Aanvulling Bomen Effect Rapportage

Gemeente Amersfoort

Aanvullende BER Westelijke ontsluiting Amersfoort

JULI 2016

Figuur 1: Situatieschets mei 2016

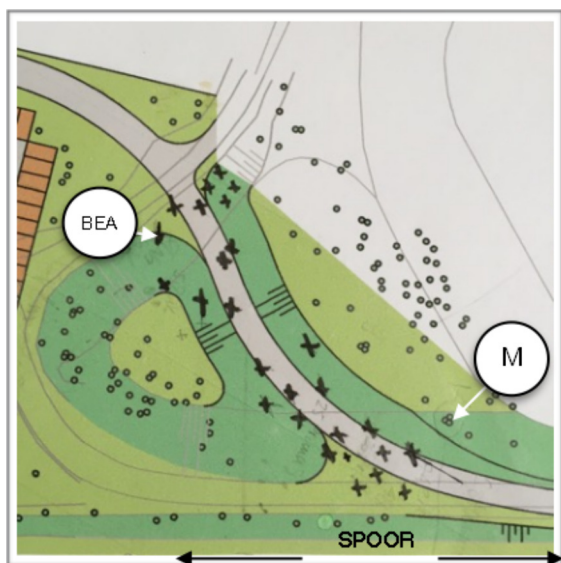
Doordat de heuvel wordt doorsneden is een strook van 20 meter breed nodig om de weg met de taluds aan te leggen. In totaal worden in deze strook 26 bomen gekapt. Het gaat om C-bomen. Geadviseerd wordt om bij de werkzaamheden de zone buiten de taluds en de nieuwe weg te vrijwaren van alle werkzaamheden en opslag van materiaal/materieel. De meerstammige A-boom staat aan de bovenzijde van een steilrand die in tact dient te blijven. Afgraving of ophoging kan erosie en wortelsterfte en/of stabiliteitsproblemen veroorzaken.

Een eik met een diameter van 58 cm (zie BEA op kaart) staat aan de bovenzijde van het talud. Omdat het hoogteverschil met de toerit hier niet erg groot lijkt is deze boom waarschijnlijk te behouden. Voor deze boom wordt een BEA geadviseerd.

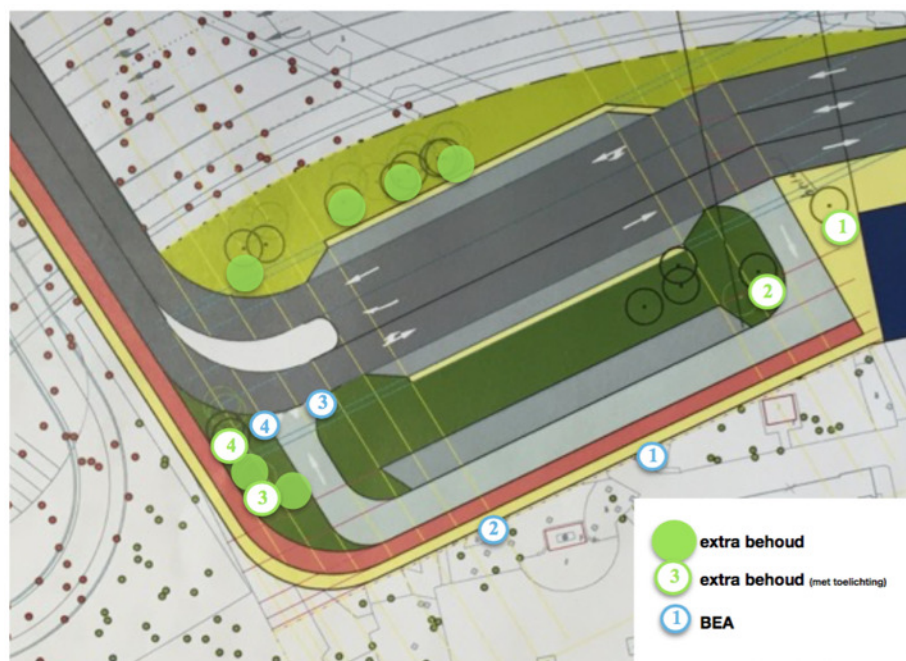
BEA 1: B boom; mooie iep van 70 cm doorsnede, met een goede conditie en een goede structuur/stabiliteit. Deze boom welke is geprojecteerd op de rand van het toekomstig voetpad, is waardevol om te behouden. BEA 2: Grote eik op rand van brandgang; afhankelijk van de richtlijnen voor de benodigde breedte van de brandgang kan deze boom wellicht toch in te passen zijn.

BEA 3: Grote, prachtige uitgegroeide eik van 62 cm doorsnede. Deze staat in de bocht van de weg geprojecteerd en bij uitvoering van de voorliggende plannen moet hij gekapt worden. Er zijn waarschijnlijk mogelijkheden om de bochtstraal aan te passen. Door zijn karakteristieke vorm en de prominente plek die de boom in de nieuwe situatie in neemt levert behoud een meerwaarde op voor het voterrein.

BEA 4: Grove den van 40 cm, mooi, karakteristiek exemplaar. Boom staat op de nominatie om gekapt te worden maar staat in het toekomstige groengebied aan de rand van de ontsluitingsweg van de parkeerhavens. Behoud en inpassen van de boom is gezien zijn karakteristieke verschijningsvorm aan te bevelen.

1. Acacia van 40 cm; mooi ensemble vormend met de acacia van dezelfde grootte ernaast. Deze volgens de
2. voorliggende plannen te kappen acacia is juist beter van kwaliteit.
Jonge boom van 20 cm doorsnede. Vormt geen obstakel voor de uitvoering van de plannen en staat de andere bomen niet in de weg. Deze boom kan bij behoud juist het bossage-achtige karakter versterken.
3. Fraaie grove den van 25 cm die in de te sparen bossage kan blijven staan.
4. Mooie eik aan de rand van de brandgang van 44 cm doorsnede. Behoud van deze boom is sterk te prevaleren boven de huidige plannen om deze boom te kappen en ernaast twee bomen aan te planten.

Deze kaart laat de afwijkingen zien op het door defensie voorgestelde ontwerp. In totaal wordt voor 14 extra bomen het behoud geadviseerd. Voor vier van deze bomen wordt een BEA geadviseerd.

Situering parkeergarage juli '15

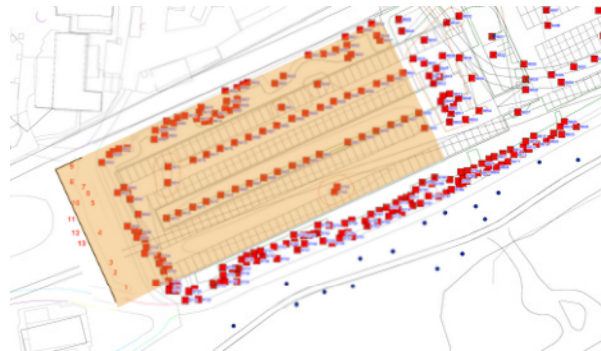
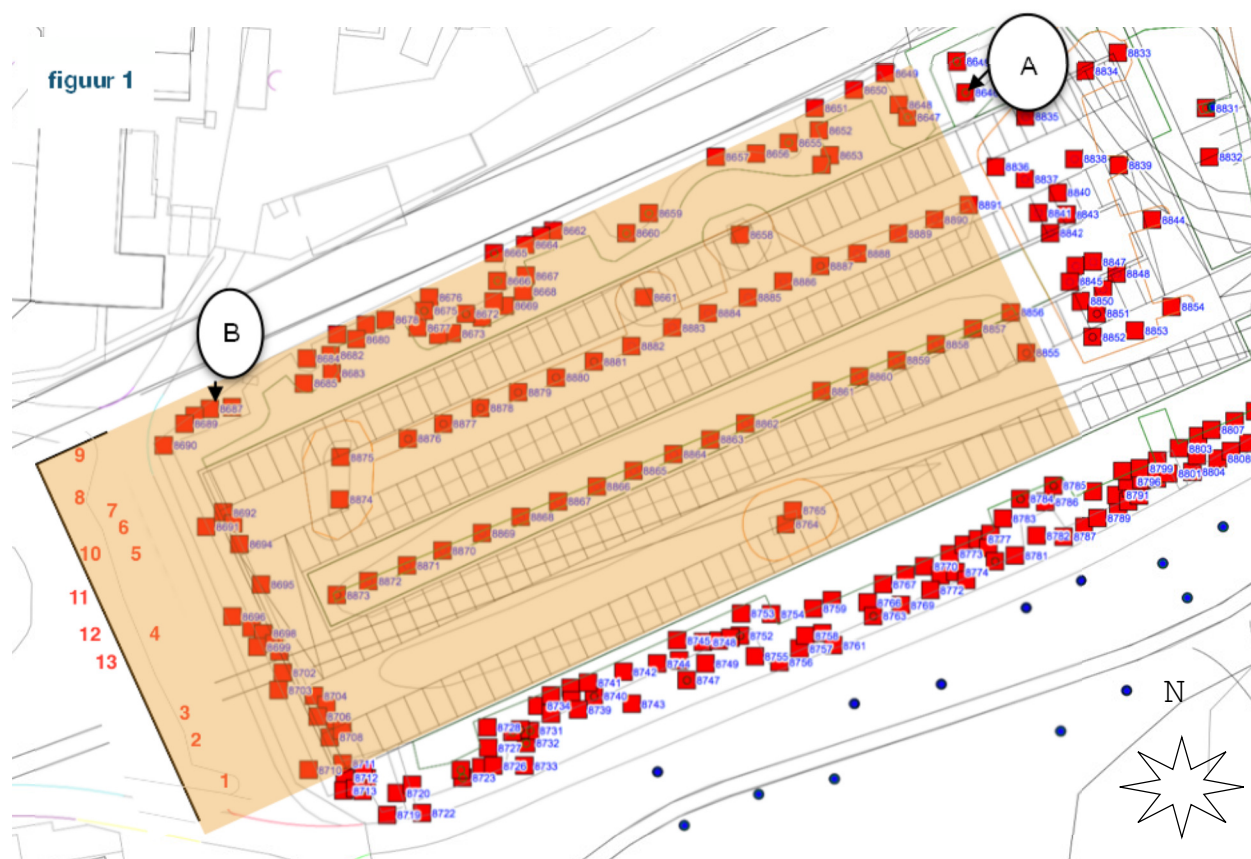
Op het aangrenzende terrein van de dierentuin loopt een aanvoerpad met daarlangs een aantal bomen. De bomen op de noordelijke wal, op de westelijke wal en de bomen op het aangrenzende opslagterrein moeten wijken voor de nieuwe parkeergarage (zie figuur 1). Let wel: de in 2015 reeds geïnventariseerde en gekarteerde bomen zijn met rode blokjes aangegeven. De nieuw geïnventariseerde bomen aan de westzijde zijn met rode cijfers aangegeven.

Op grond van eerder advies is de parkeergarage in noordelijke opgeschoven. Hiermee zou de zuidelijke wal als waardevolle groene buffer behouden kunnen blijven. Met nadruk is ook geadviseerd om twee tamme kastanjes in het ontwerp in te passen. Voor de meerstammige tamme kastanje in de oosthoek die als A-boom is geclassificeerd is dat gerealiseerd. De boom staat in de nieuwste situatieschets (zie figuur 1) buiten de contouren van de parkeergarage. De kastanje in de westhoek, die als B-boom is gekwalificeerd, is dat echter nog niet het geval. Deze moet worden gekapt. In de BER uit 2015 is voor de A-boom reeds een BEA geadviseerd. Dit advies blijft van kracht.

De zuidelijke wal blijft volgens het nieuwe ontwerp intact, mede door de noordelijke opschuiving van de parkeergarage. Er wordt uitgegaan van een fundering van de parkeergarage met korte heipaal-tjes. Dit houdt in dat er geen fundering gegraven hoeft te worden. Dat is gunstig omdat afgraven van een fundering ingrijpende consequenties voor de bomen in de wal kan hebben. Door afgraving zouden veel bomen een substantieel van hun wortels kwijt kunnen raken met conditieverlies en stabiliteitsproblemen tot gevolg. Met andere woorden: indien er graafwerkzaamheden in de zuidelijke wal uitgevoerd moeten worden ten behoeve van de parkeergarage dient een BEA te worden uitgevoerd.
